東區星泉水質及景觀生態改善計畫 整體計畫工作計畫書

申請機關：臺中市政府

執行機關：臺中市養護工程處

中華民國 111 年 8 月

圖 19 星泉湖過濾系統初步規劃配置

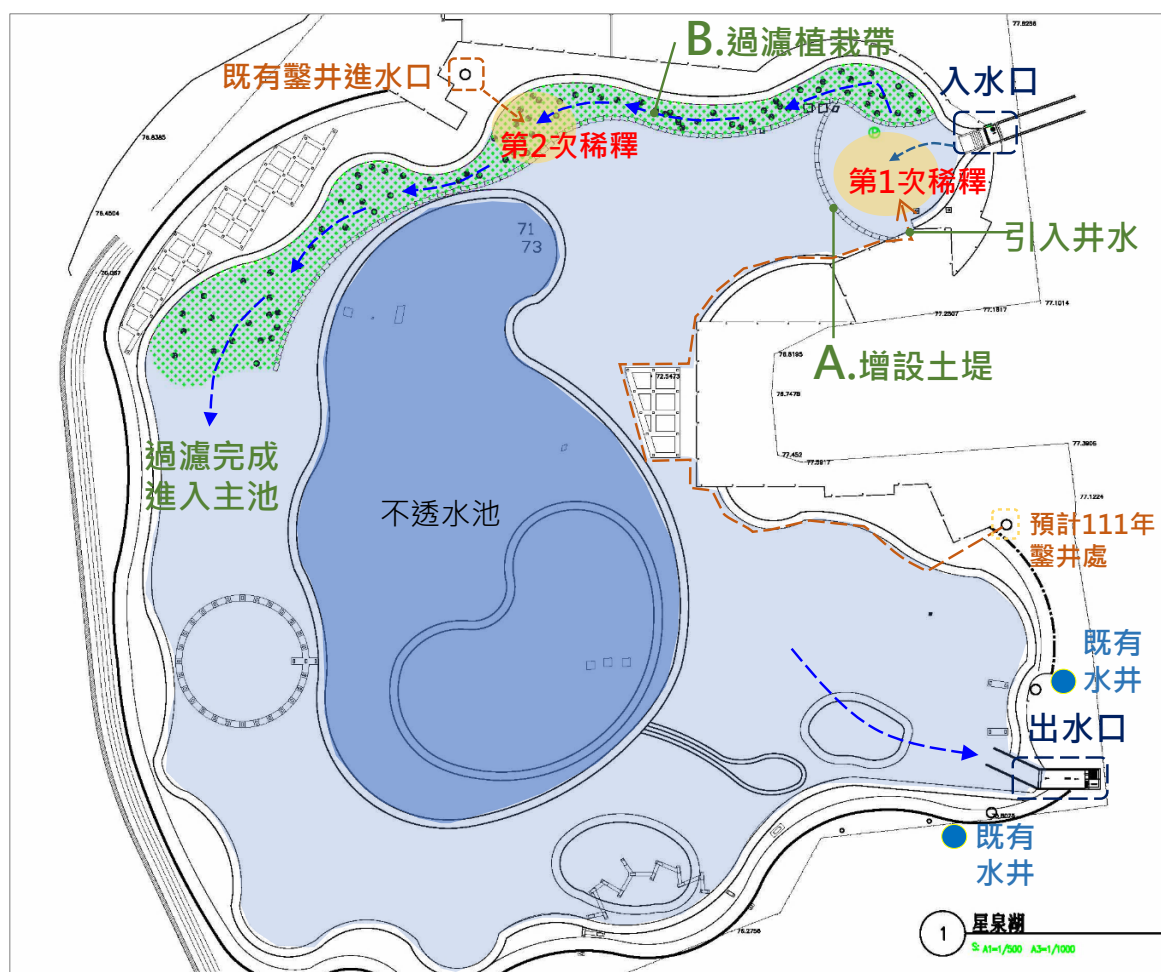
3	因應氣候變遷，強降雨位於高灘地的公園也有可能被沖擊，是否有比要施做那麼多的人工設施?各項設施使用需求需謹慎評估其實際效益性，以節省公帑。	本案基地位於河川高灘地，大甲溪計畫洪水位之上，以加強公園內的無障礙空間，增加多處空間點的連結，動線分為上下層進出動線，以簡易通道鋼構出入口，將外部與內部公園連接。
4	夜間燈光設計不可影響河濱生物棲地。	遵辦，以不影響河濱生物棲地規劃照明設施。
5	末段架橋橫跨至東勢堤防為新建的工程，是否需要以此高架施作，若只是為了安全考量，設置交通管制號誌即可。且用了步道過去更多人過去只會導致垃圾更多。	遵辦，將評估檢討串連方式。
6	東勢河濱公園人行跨橋建置工程為新建的工程，為何不用納入生態檢核?!而該區從空照圖來看有豐富的植被。溪流的生態調查不應限制在 10 公頃內，應上下游一併考量。	遵辦，將補充該項基地範圍之生態檢核資料。
7	東勢河濱公園人行跨橋建置工程並無法完全解決垃圾問題!反而有可能增加人為從橋上丟棄垃圾的行為。	遵辦，將評估檢討串連方式。
(二) 東區星泉湖水質及景觀生態改善計畫		
1	星泉湖原本就是有湧泉，但因為帝國糖廠整修將水池封底，是否為導致水量不足的原因?	感謝先進建議，星泉湖之湧泉原水量就不大，不全為整修將水池封底導致水量不足，其本身湖內就易滲，於枯水期時水量甚至補不足不透水池的量，故現場除三口井補充，目前還引進附近的建案的水補充池內水量。
2	目前水質狀況是否有監測?周邊污水處理的狀況?	感謝先進建議，本案於計畫書內已提供水質狀況監測數據。
3	A 區增設土堤再用馬達把水抽到 B 區的目的為何?是否可用重力引流方式。	感謝先進建議，針對構想說明補充，A 區增設土堤主要是將從入水口剛進入的污水擋住，放入井水兩者做第一次的稀釋，馬達抽至 B 區過濾植栽帶，前半段的過濾，進行一連串生態系統的淨化；池體較為常

枯水狀態，後續如要明顯透過重力流，達到循環較有難度。
4	綠帶面積太小對淨化水質效果有限，且原本周邊即有水生植物，本理想工程對水質淨化的成果，應在排除地下水對污染物的稀釋作用後，具體評估本工程綠帶淨化水質之實際效益及污染物去除率，以節省公帑。	感謝先進建議，本案為初步提案階段，規劃預計進行第一階段的提案，解決短暫性的問題，如檢測數值有一定的改善，將進行第二階段提案，面積增大加長植栽過濾帶，來獲得明顯改善。
5	如要做人工溼地應該用重力引流分3個槽(每個區塊種植不同種水生植物)，以去除不同之污染物。且植物應以對污染物有高吸收率為主，而不是一再種植千篇一律的園藝景觀植物。	感謝先進建議，未來如無建案的水量補充，池體較為常枯水狀態，後續如要明顯透過重力流，達到循環較有難度。
6	引入雨水道水如沒有經過處理直接引入會導致污水進入，就算有鑿井抽地下水，也僅是稀釋排放，污水中的高量的氮磷污染物在日光充足、水量少的時候很有可能會造成優養化，造成藻類滋生水質惡臭，會讓水質劣化更嚴重。	感謝先進建議，將納入後續規劃參考。
7	地下水位是否有持續監測?為了保持水池水位抽取地下水是否會讓地下水位缺乏更嚴重?如果未來又出現嚴重旱災，地下水也不夠用。	感謝先進建議，將納入後續規劃參考。
8	用水生植物淨化水質需要大面積與高度人工維護管理，假設施做完後，後續維管如何處理?	感謝先進建議，後續操作維護工作將委託廠商辦理，進行日常維護管理及年度清潔計畫。
(三) 西屯區秋紅谷水質及景觀生態改善計畫		
1	目前秋紅谷水池水源來源及水質現況是否有監測及相關報告?引進雨水道水源，家庭污水很可能導致水質劣化更嚴重。水生植物過濾帶	感謝先進建議，相關監測數據已補充置計畫書內。另本案為初步提案計畫，規劃預計進行第一階段，如監測數據有改善，會增加植栽面積，以獲得明顯改善。
